REGIONE TOSCANA

Proponente: Badia Tedalda Eolico S.r.l.

OGGETTO: Parere regionale ex art. 63 L.R. 10/2010 nell'ambito del procedimento di VIA statale PNIEC, Parco eolico "Poggio Tre Vescovi" per la produzione di energia da fonte rinnovabile mediante l'installazione di n. 11 aerogeneratori in Alta Valmarecchia nel comune di Badia Tedalda (AR). Proposto da Badia Tedalda Eolico S.r.l. - **Proposta di richiesta di integrazioni e chiarimenti [ID: 9796]**

Figura 2: progetti di parchi eolici che interessano l'area in esame sulla base degli atti a disposizione di ARPAT.

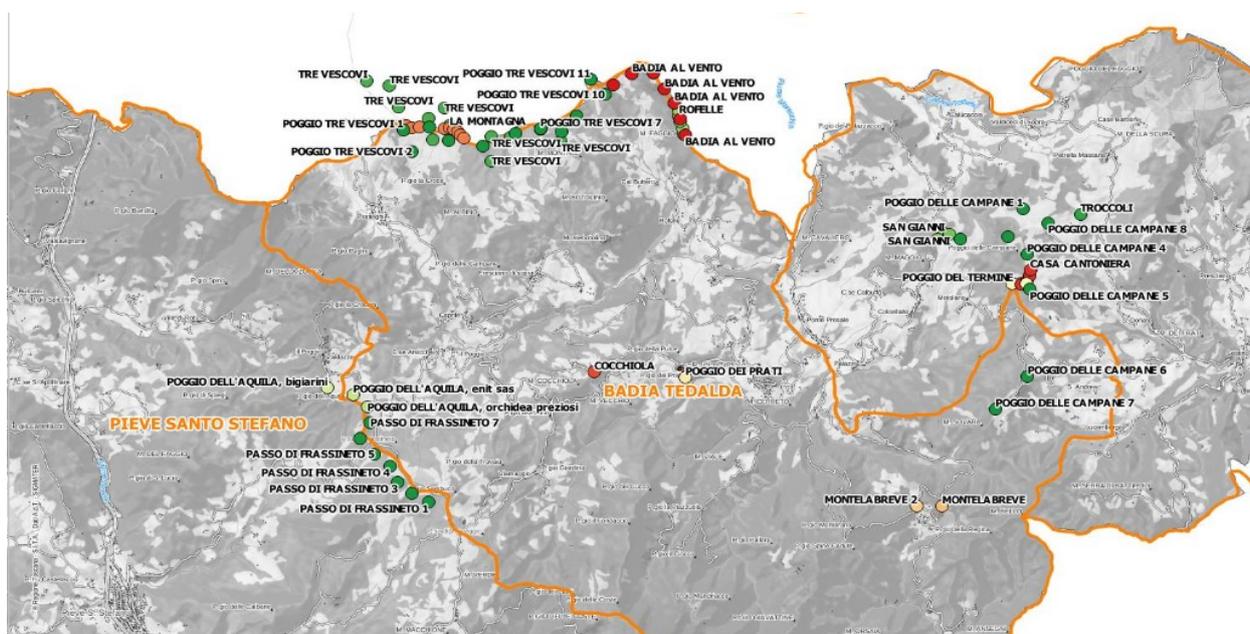
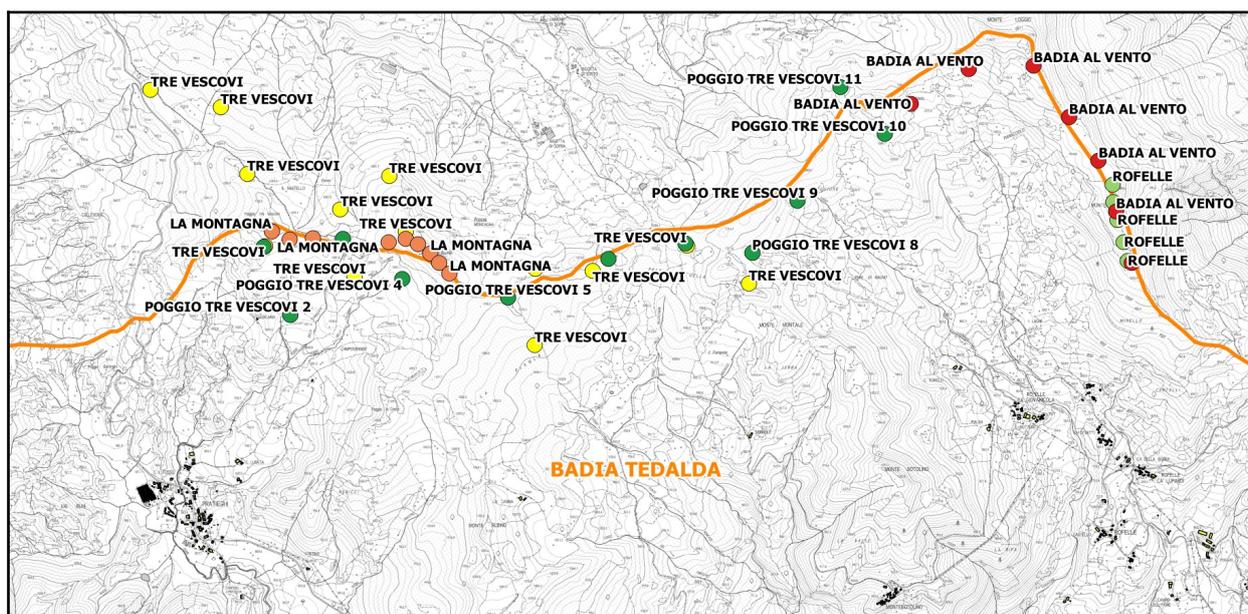
A tale proposito si chiede al Proponente di prendere visione anche della figure 2 e 3 riportate del contributo di ARPAT del 16/06/2023 allegato alla presente dove sono riportati altri impianti oltre quelli sopra citati.

Per il parco eolico "Poggio Tre Vescovi", sulla base degli atti a disposizione, la sovrapposizione per gli aspetti del rumore può aversi con i seguenti progetti di impianti eolici e mini-eolici elencati di seguito; di tali progetti non si hanno tuttavia informazioni complete in merito alla loro autorizzazione e/o realizzazione (per il dettaglio cartografico vedere Figura 3); tali informazioni devono essere acquisite presso Regione/Provincia/Comuni territorialmente competenti coinvolti nei procedimenti:

Figura 5: suddivisione dei collegamenti elettrici in tre sottocampi.

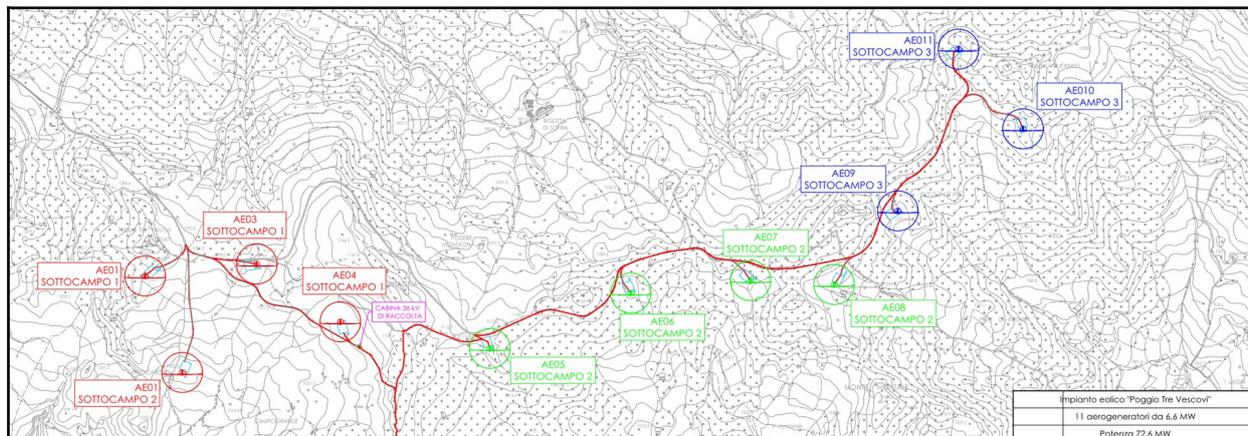
Viene dichiarato che tutti i cavi di cui si farà utilizzo, sia per il collegamento interno dei sottocampi che per la connessione alla SE di Terna, saranno cavi tripolari con anime disposte ad elica visibile e conduttori in alluminio. Tali cavi saranno utilizzati in posa direttamente interrata ad una profondità di 1,4 m dal piano di calpestio. Nella Tabella 7 si riportano le tipologie e la formazione dei cavi AT utilizzati per le diverse sezioni dell'impianto.
